# 改善箇所説明図

## エアバッグコントロールユニット

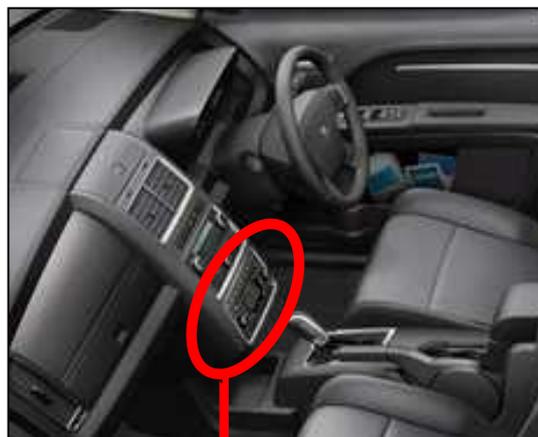
## 基準不適合発生箇所

エアバッグコントロールユニットにおいて、当該ユニットの基板の製造が不適切なため、エアバッグ等の点火装置を制御するICチップが腐食することがある。そのため、そのままの状態で使用を続けると、腐食が進展し、ICチップ内の電子回路が短絡、最悪の場合、意図せずにエアバッグが展開および、シートベルトプリテンショナーが作動するおそれがある。

全車両、エアバッグコントロールユニットを良品に交換する。

: 交換部品を示す

識別 : 助手席側ドアロック・ストライカー上部固定ボルト頭部に黄色ペイントを塗布する。
